廃炉発官R2第291号
令和3年3月22日

福島第一原子力発電所 特定原子力施設に係る実施計画 変更認可申請書の
一部補正について

減容処理設備の設置に関する審査の進捗を踏まえ、下記の通り補正を行う。
併せて、原規規発第2102222号にて認可された実施計画の反映を行う。

図-1 遮へいに関する構造図 (1/2)

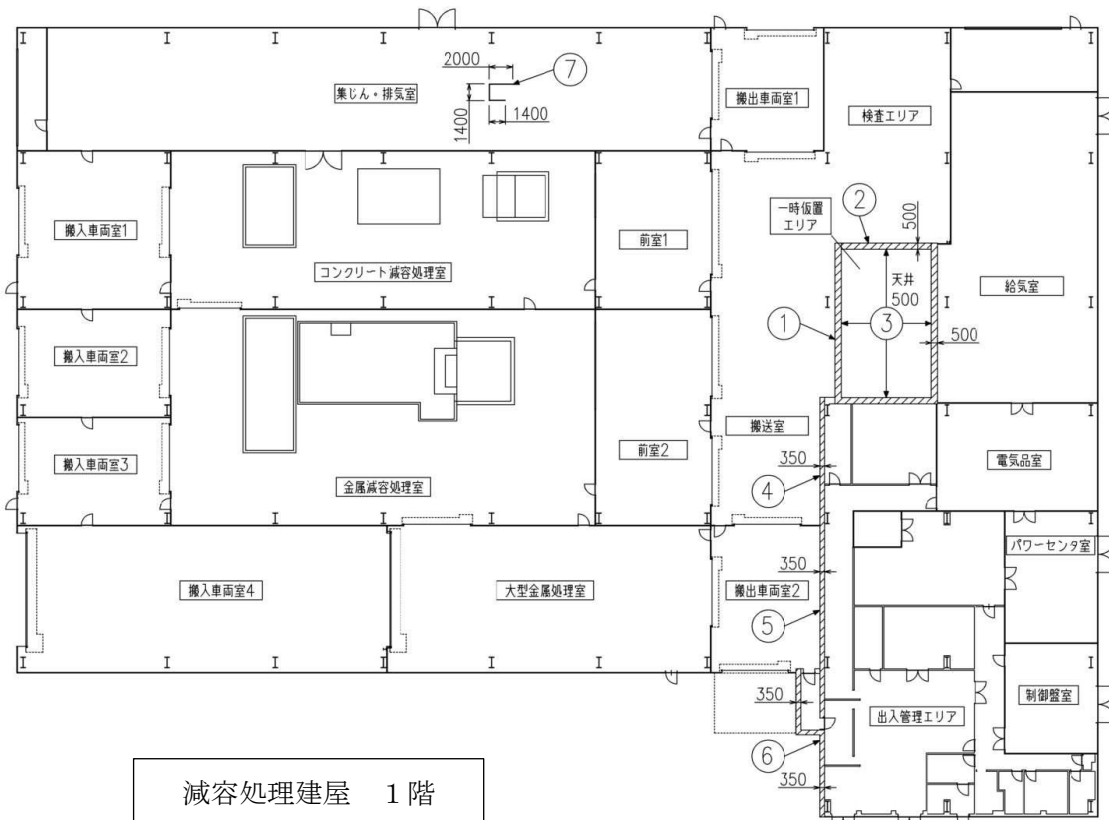
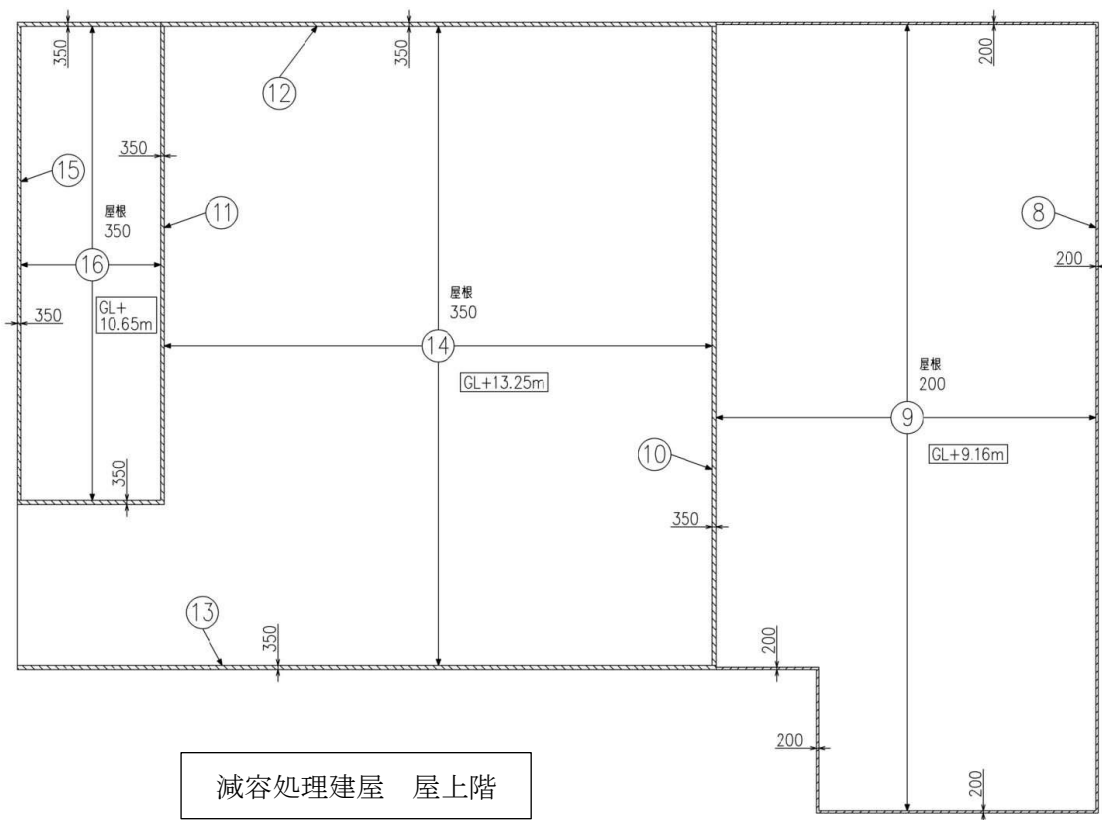
- ・集塵・排気室の遮へいに関する記載を追加

No.	種類		断面寸法		材料
			厚さ	高さ	
①	一時仮置エリア	東西南壁	500	5500	普通コンクリート (密度:2.15g/cm ³)
②		北垂壁	500	1500	
③		天井	500	—	
④	搬送室	東壁	350	3000	
⑤		搬出車両室 2	東壁		
⑥	出入管理エリア	西壁	350		
⑦	集じん・排気室	—	50	2000	鉄 (密度:7.8 g/cm ³)
